Dodatek č.1
ke S M L O U V Ě O D Í L O

Název veřejné zakázky: **II. Etapa cyklostezky Bečva - Vlára - Váh, na území Hornolidečska**

Smluvní strany se dohodly na uzavření dodatku č. 1 ke smlouvě o dílo ze dne 31.3.2022.
Předmětem dodatku č. 1 je :

ZMĚNOVÝ LIST č. 1

Lávky SO203.1 až 203.5:

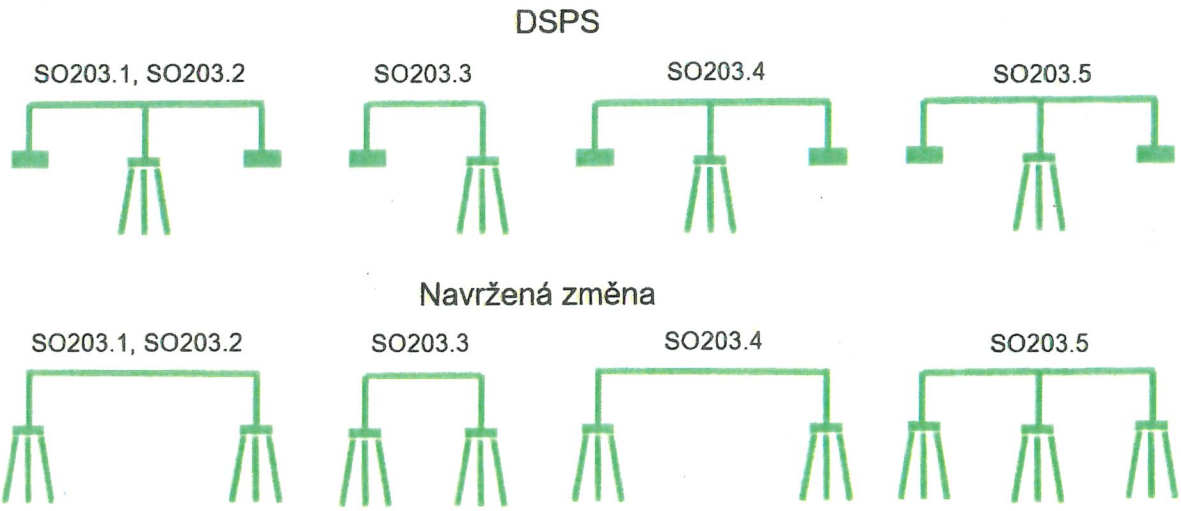
Dokumentace PDPS kombinuje plošné založení lávek na patkách se založením na mikropilotách. Návrh zhotovitele sjednocuje způsob založení všech opěr a podpěr na mikropilotách. U lávek SO203.1, SO203.2 a SO203.4 mění dvoupolovou konstrukci na konstrukci jednopolovou. Schéma navržených změn je na následujícím obrázku.

Založení na mikropilotách je oproti plošnému založení bezpečnější variantou z pohledu rizika možných nehomogenit v podzákladí a možnosti přenesení větších zatížení i při méně příznivé geologické skladbě. Při založení na mikropilotách je možné provést i navrhovanou redukci polí lávek SO203.1, SO203.2 a SO203.4.

Lávky SO203.1 až 203.5:

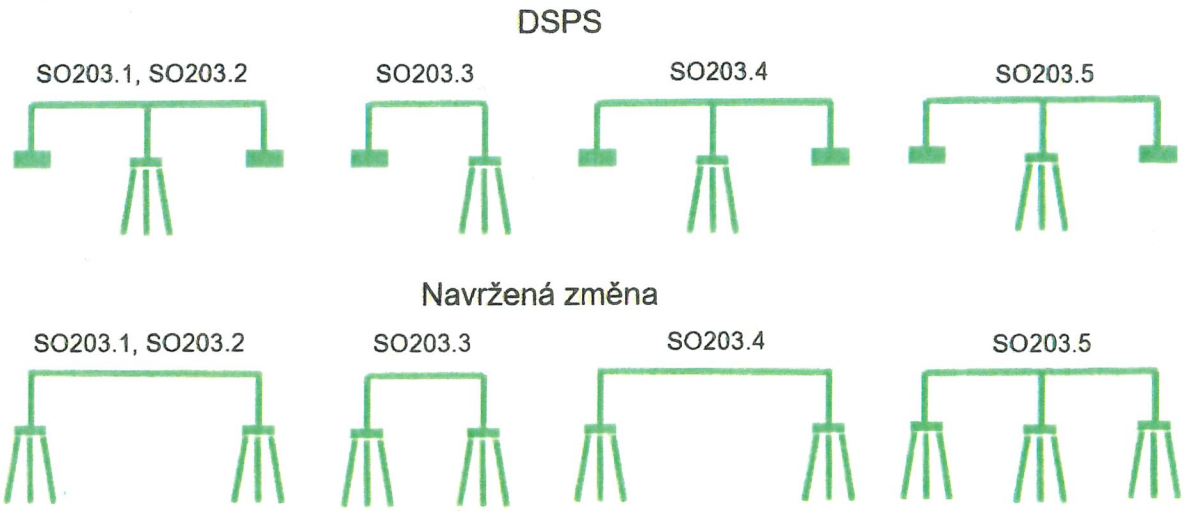
Dokumentace PDPS kombinuje plošné založení lávek na patkách se založením na mikropilotách. Návrh zhotovitele sjednocuje způsob založení všech opěr a podpěr na mikropilotách. U lávek SO203.1, SO203.2 a SO203.4 mění dvoupolovou konstrukci na konstrukci jednopolovou. Schéma navržených změn je na následujícím obrázku.

Založení na mikropilotách je oproti plošnému založení bezpečnější variantou z pohledu rizika možných nehomogenit v podzákladí a možnosti přenesení větších zatížení i při méně příznivé geologické skladbě. Při založení na mikropilotách je možné provést i navrhovanou redukci polí lávek SO203.1, SO203.2 a SO203.4.

Lávky SO203.1 až 203.5:

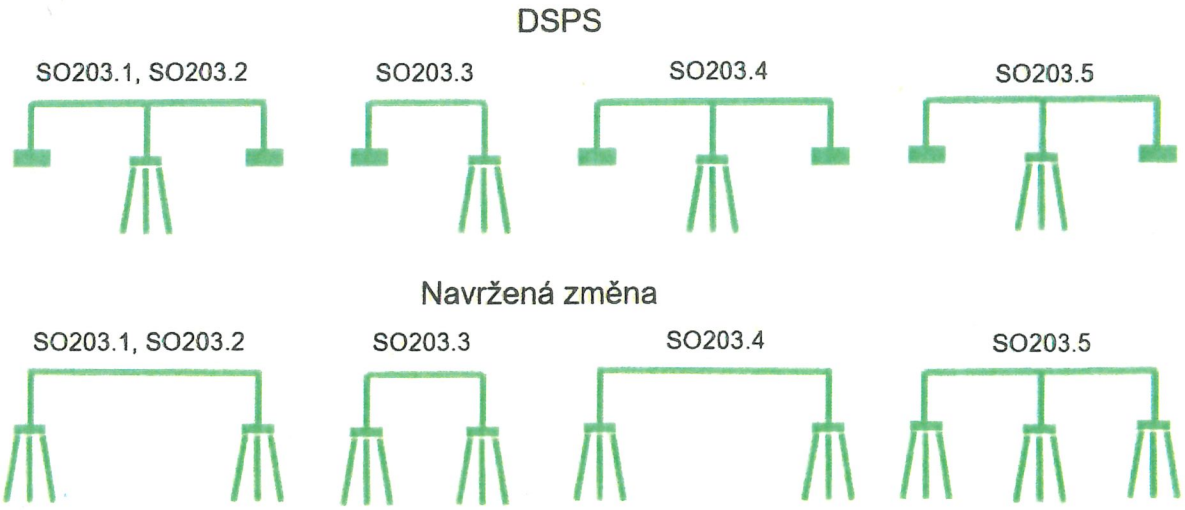
Dokumentace PDPS kombinuje plošné založení lávek na patkách se založením na mikropilotách. Návrh zhotovitele sjednocuje způsob založení všech opěr a podpěr na mikropilotách. U lávek SO203.1, SO203.2 a SO203.4 mění dvoupolovou konstrukci na konstrukci jednopolovou. Schéma navržených změn je na následujícím obrázku.

Založení na mikropilotách je oproti plošnému založení bezpečnější variantou z pohledu rizika možných nehomogenit v podzákladí a možnosti přenesení větších zatížení i při méně příznivé geologické skladbě. Při založení na mikropilotách je možné provést i navrhovanou redukci polí lávek SO203.1, SO203.2 a SO203.4.

Lávky SO203.1 až 203.5:

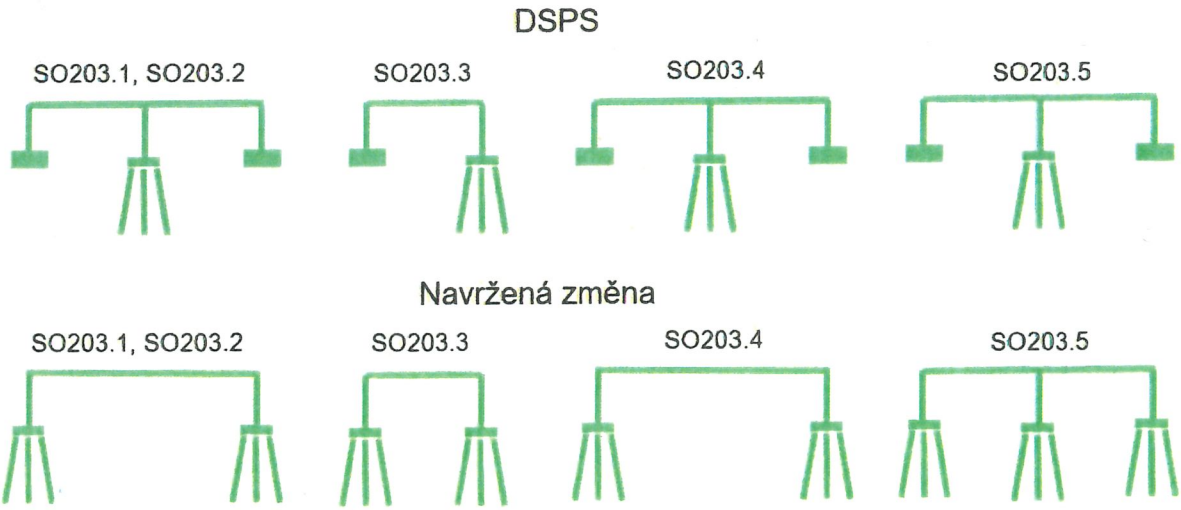
Dokumentace PDPS kombinuje plošné založení lávek na patkách se založením na mikropilotách. Návrh zhotovitele sjednocuje způsob založení všech opěr a podpěr na mikropilotách. U lávek SO203.1, SO203.2 a SO203.4 mění dvoupolovou konstrukci na konstrukci jednopolovou. Schéma navržených změn je na následujícím obrázku.

Založení na mikropilotách je oproti plošnému založení bezpečnější variantou z pohledu rizika možných nehomogenit v podzákladí a možnosti přenesení větších zatížení i při méně příznivé geologické skladbě. Při založení na mikropilotách je možné provést i navrhovanou redukci polí lávek SO203.1, SO203.2 a SO203.4.

Lávky SO203.1 až 203.5:

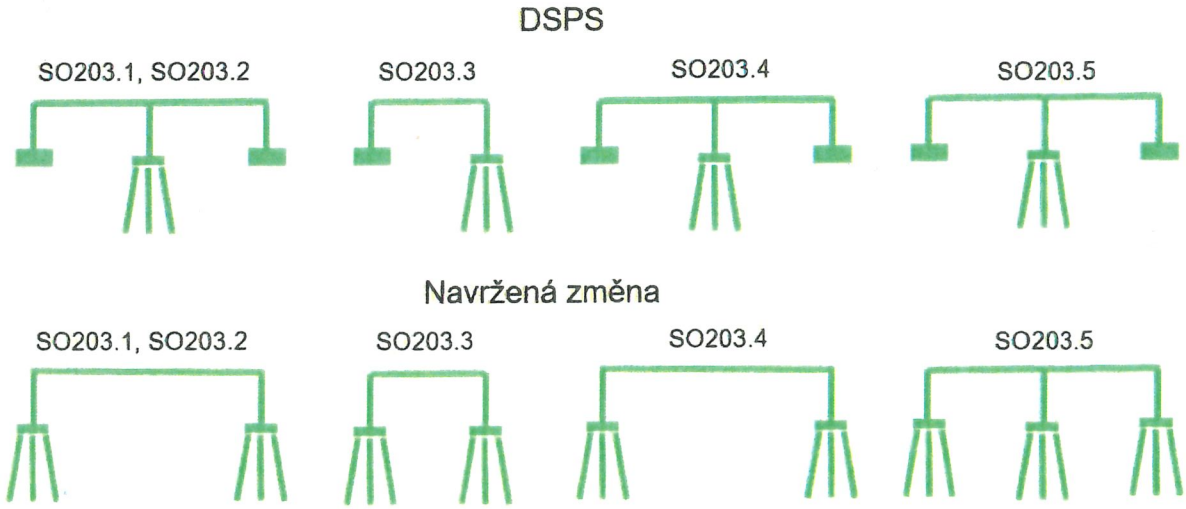
Dokumentace PDPS kombinuje plošné založení lávek na patkách se založením na mikropilotách. Návrh zhotovitele sjednocuje způsob založení všech opěr a podpěr na mikropilotách. U lávek SO203.1, SO203.2 a SO203.4 mění dvoupolovou konstrukci na konstrukci jednopolovou. Schéma navržených změn je na následujícím obrázku.

Založení na mikropilotách je oproti plošnému založení bezpečnější variantou z pohledu rizika možných nehomogenit v podzákladí a možnosti přenesení větších zatížení i při méně příznivé geologické skladbě. Při založení na mikropilotách je možné provést i navrhovanou redukci polí lávek SO203.1, SO203.2 a SO203.4.
